PROGETTO PER LA REALIZZAZIONE DI UN PARCO EOLICO

**DOCUMENTO UNITARIO  
RISPOSTE A RICHIESTA DI  
INTEGRAZIONE PROT. N.  
0005550 DEL 26/04/2024 MASE**

<h1>FLORIO</h1>		
IMPIANTO EOLICO COMPOSTO DA 32 AEROGENERATORI PER UNA POTENZA COMPLESSIVA DI 230,4 MW UBICATO NEI COMUNI DI SAN SEVERO E RIGNANO GARGANICO	Data:	14/05/2024
	Revisione:	1
	CodiceElaborato:	REL 39
Società:	NVA S.r.l.

**DOCUMENTO UNITARIO IN RISPOSTA ALLA RICHIESTA D'INTEGRAZIONI DEL MASE**  
**PROT. N. 0005550 DEL 26-04-2024**

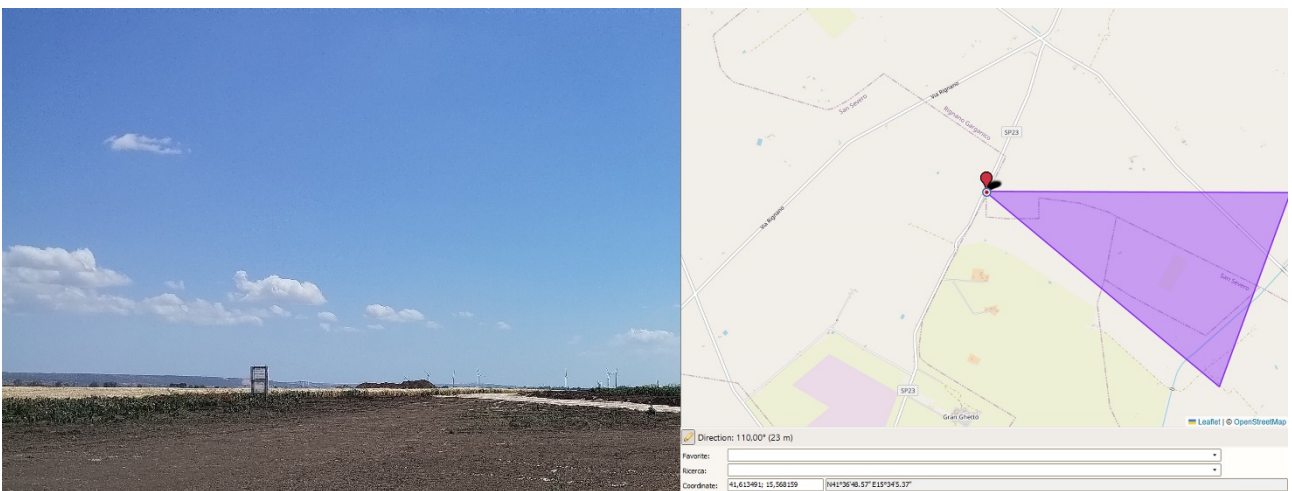
**PUNTO 2 – IMPATTI CUMULATIVI****Punto 2.1 – risposta:**

Segue ulteriore illustrazione fotografica relativa al cantiere del progetto ID\_VIP 4488, con individuazione planimetrica del punto di scatto e cono ottico in cui si scorgono le gru al lavoro.

Fig. 1 - Tavola Impatti Cumulativi buffer 3000 m

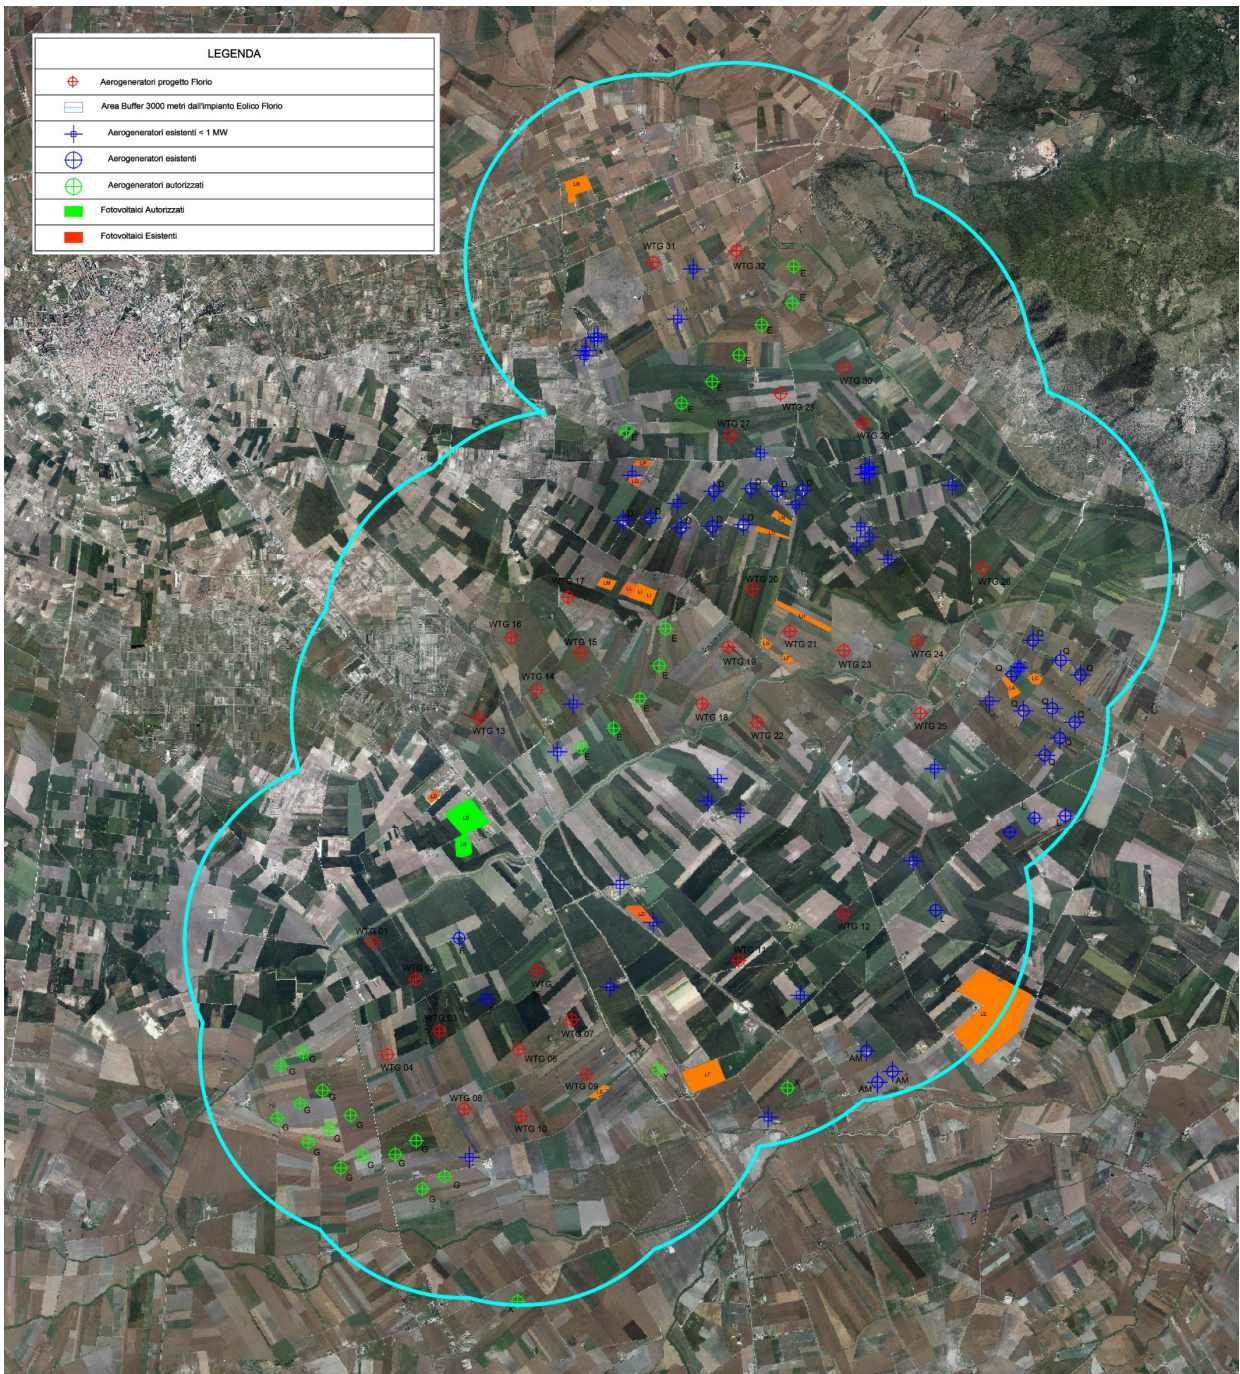
**Valutazione percentuale di incremento Uso del Suolo**

Al fine di consentire una migliore ed immediata identificazione degli elementi necessari a valutare l'impatto dell'impianto eolico sull'uso del suolo, si è proceduto ad analizzare tutti gli impianti eolici e fotovoltaici autorizzati ed esistenti ad oggi, in un'area buffer di 3000 metri rispetto alla collocazione dell'impianto eolico "Florio".

Dall'analisi eseguita come da Fig.1 si è proceduto a valutare l'incremento di uso del suolo dovuta all'impianto considerando un'area buffer di 3000 metri.

Considerando gli impianti elencati nelle tabelle di cui sopra, si è effettuato a procedere la valutazione di percentuale di incremento di uso del suolo.

**Da queste tabelle si può evincere che gli elementi costituenti il parco eolico di progetto "Florio" (aerogeneratori, piazzole e strade da realizzare) incideranno complessivamente dello 0,13% (259.111 mq) rispetto all'utilizzo del suolo complessivo 100% dell'area buffer 3000 metri (203.838.914 mq).**

In particolare, considerando l'area totale occupata da tutti gli impianti FER 100% (2.653.057 mq), il progetto "Florio" inciderà complessivamente del 9,77 % (259.111 mq).

Concludendo dalle analisi complessive del territorio effettuate, si desume che il progetto "Florio" nonostante occupi solo il 9,77% del suolo rispetto al restante 90,23% di tutti gli impianti FER, sviluppa complessivamente una potenza pari a 230,4 MW che risulta essere comparabile a quella generata complessivamente da tutti gli impianti FER autorizzati, in costruzione e realizzati compresi nell'area buffer di 3000 metri di circa 300 MW, nonostante occupino una percentuale di suolo nove volte superiore.

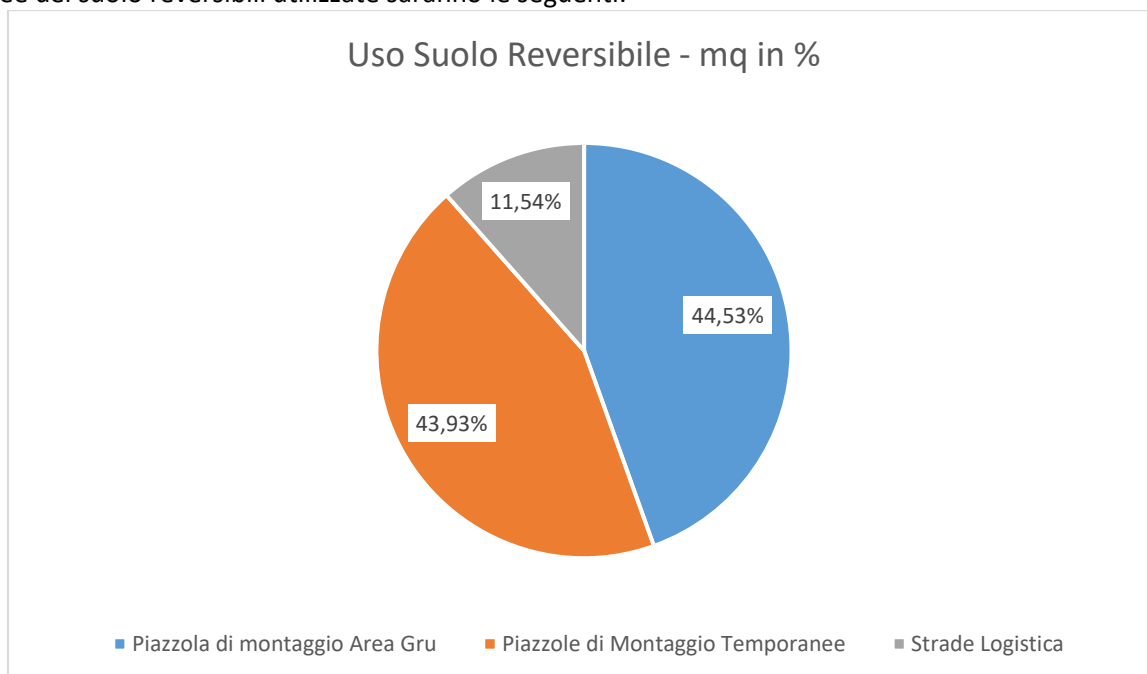
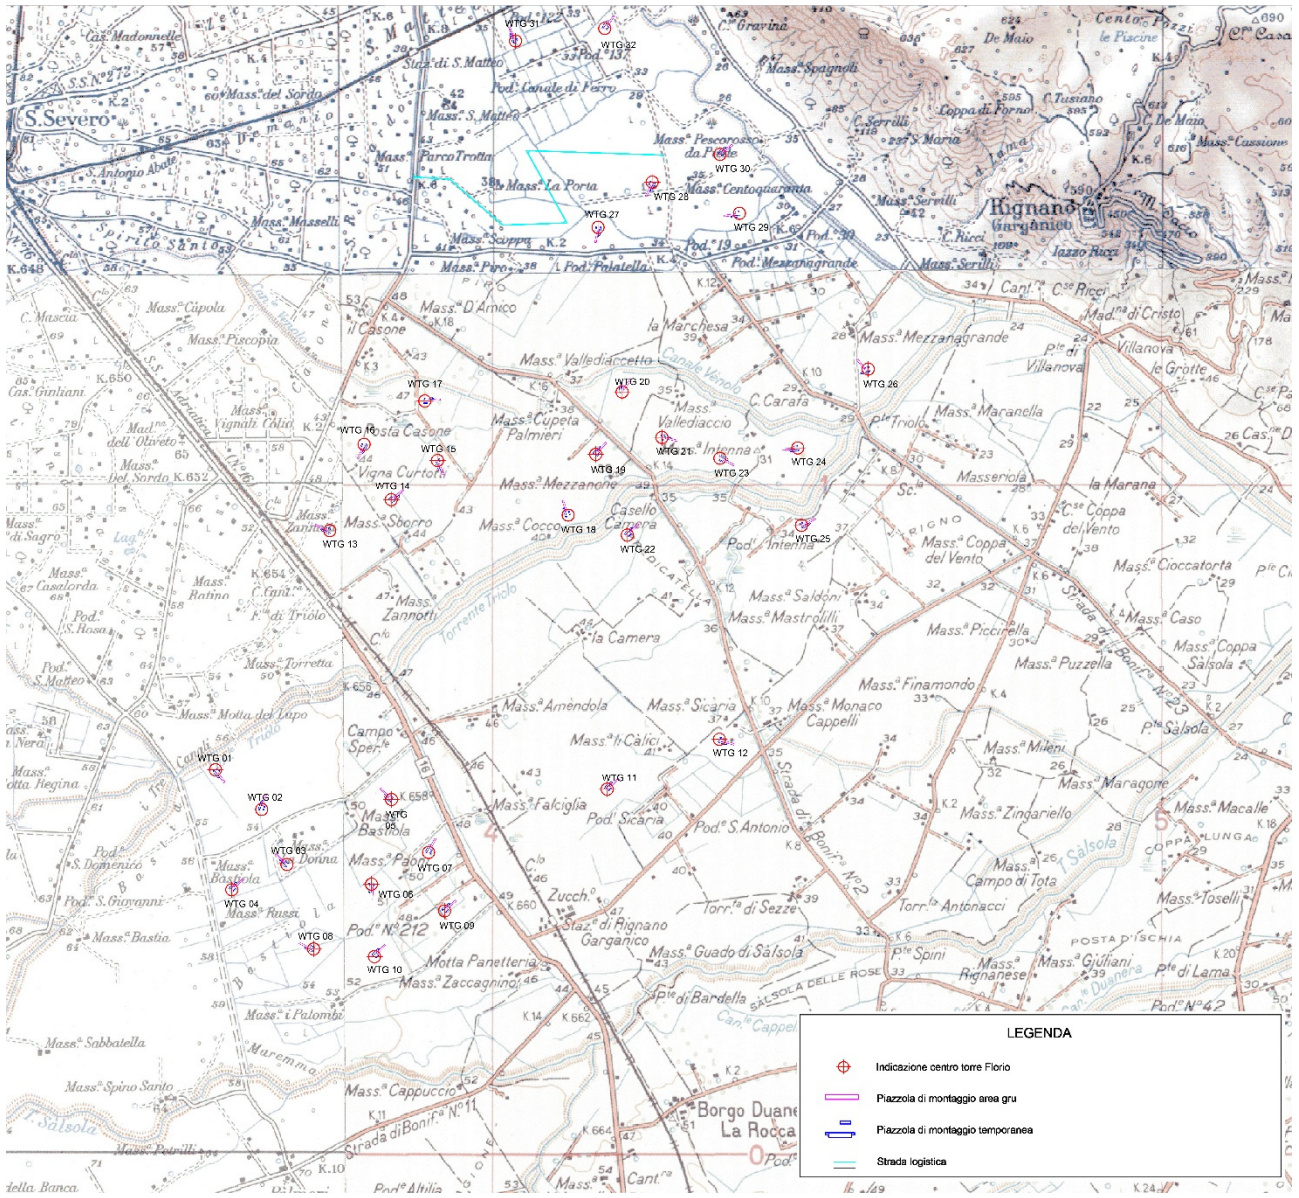
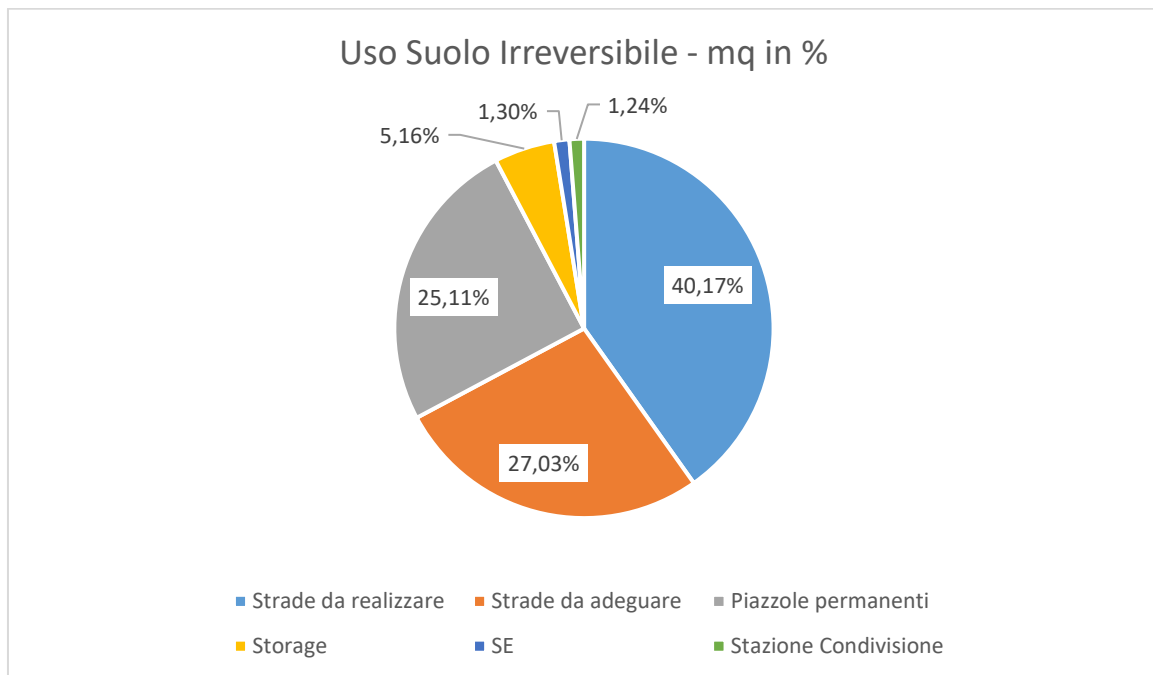
**Punto 4.1.1 – risposta:**

Con la presente si determina attraverso tabella e grafici semplificativi le superfici di suolo che l’impianto impiegherà in modo reversibile e irreversibile per il progetto eolico “Florio”.

Dall’analisi effettuata sono state distinte per le superfici di uso del suolo le opere reversibili dalle irreversibili. Le aree del suolo reversibili utilizzate saranno le seguenti:

Di seguito viene riportato un elaborato grafico su IGM (vedasi allegati "TAV 61B Superf Suolo Temp IGM.pdf" e "TAV 61D Superf Suolo Temp Orto.pdf") che rappresenta i parametri riportati nella tabella delle superfici temporanee di cui sopra:

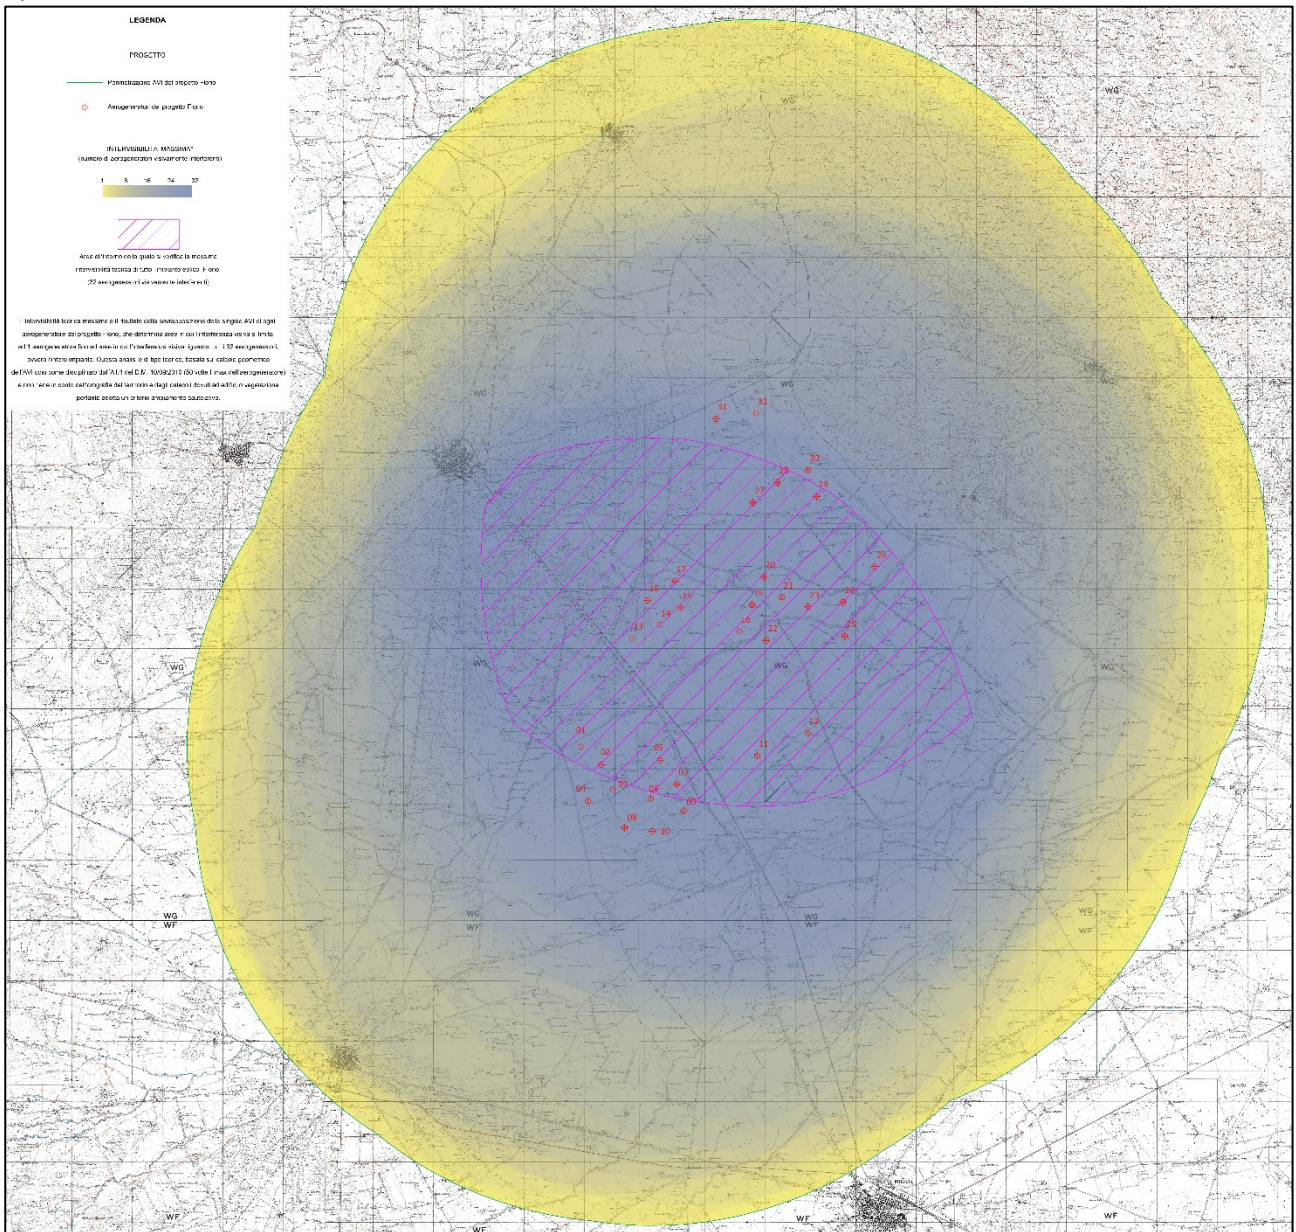
#### **Punto 4.1.3 – risposta:**

Si aggiorna la TAV 38 con la TAV 38-2 (allegato: [“TAV 38-2 Carta intervisibilità IGM.pdf”](#)) riportante la perimetrazione dell’area di massima intervisibilità teorica ed inoltre si aggiunge il paragrafo 4.2.8.1 “Analisi quantitativa dell’intervisibilità dell’impianto eolico “Florio” nel paesaggio” nel “SIA 01-2 Studio di impatto ambientale – quadro di riferimento ambientale” ([SIA 01-2 Quadro Ambientale.pdf](#)). Segue il suddetto paragrafo.

Con la TAV 38-2 (aggiornamento della TAV 38 precedentemente presentata) si analizza l’intervisibilità teorica massima dell’impianto “Florio” e ne emerge che l’area di massima interferenza visiva, corrispondente all’interferenza visiva di tutti i 32 aerogeneratori di progetto, evita di ricadere sui centri abitati e sul Gargano e si localizza invece correttamente nelle aree agricole del Tavoliere scarsamente abitate. Si specifica che l’intervisibilità teorica massima è il risultato della sovrapposizione delle singole aree vaste d’indagine (AVI) di ogni aerogeneratore del progetto Florio, che determina aree in cui l’interferenza visiva si limita ad 1 aerogeneratore fino ad aree in cui l’interferenza visiva riguarda tutti i 32 aerogeneratori, ovvero l’intero impianto. Questa analisi è di tipo teorico, basata sul calcolo geometrico dell’AVI così come disciplinato dall’All. 4 del D.M. 10/09/2010 (buffer di 50 volte l’altezza massima dell’aerogeneratore) e non tiene conto

dell'orografia del territorio e degli ostacoli dovuti ad edifici o vegetazione pertanto adotta un criterio ampliamento cautelativo. Segue illustrazione tratta dalla TAV 38-2 che esplicita graficamente quanto appena riportato.

La TAV 38-2 riporta una scala colorimetrica graduata che parte da toni di blu fino a toni di giallo in modo da permettere di valutare la quantità di aerogeneratori del progetto Florio visivamente interferenti rispetto all'area territoriale sottesa.
